# F-62-CHV-25-25 振動機治具取付け穴

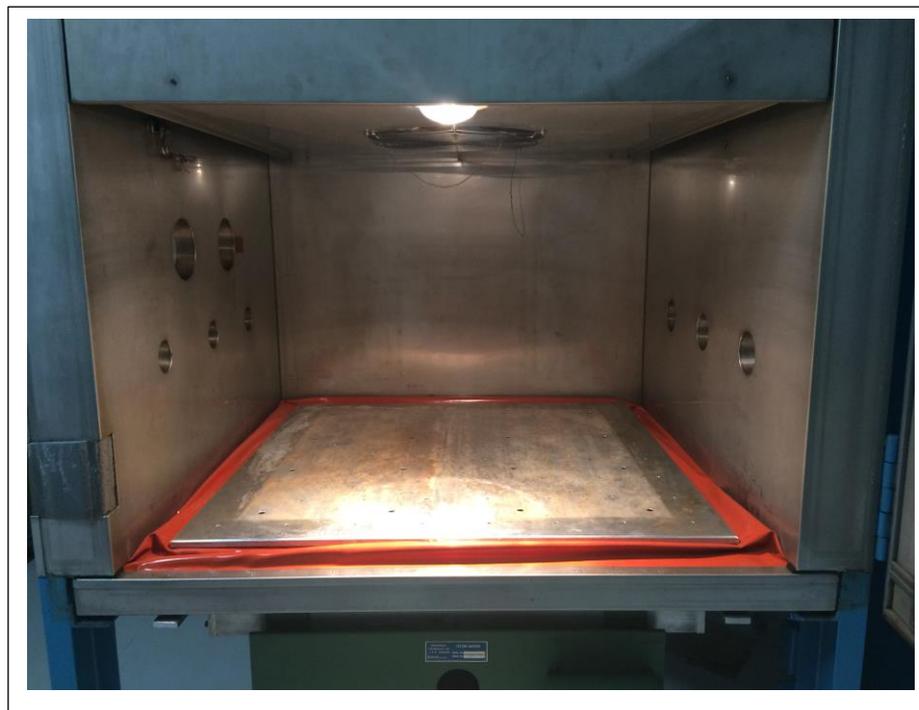
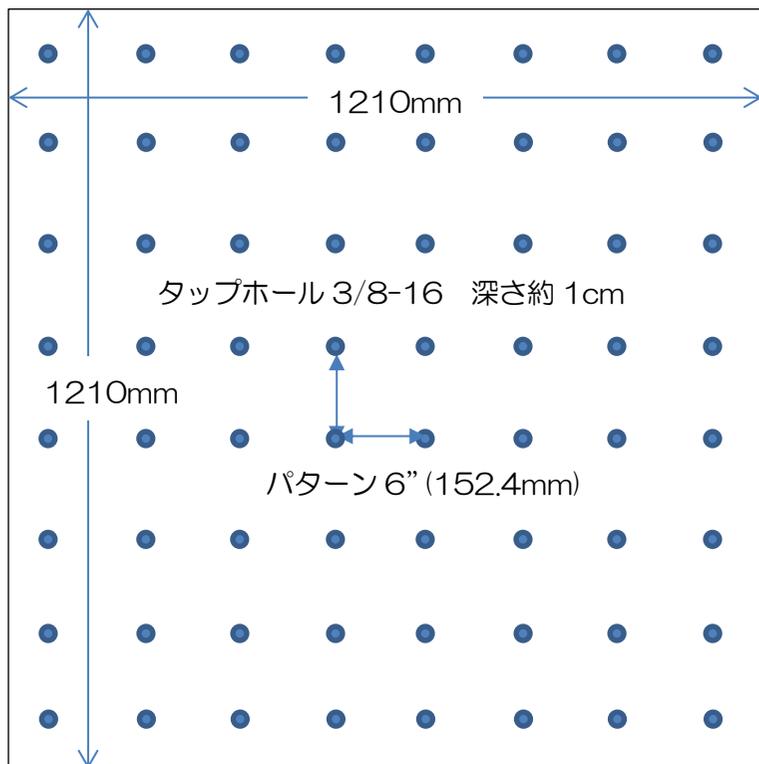
タップホールの穴が浅いので治具の肉厚によっては短いボルトを使用するかスペーサーが必要です。
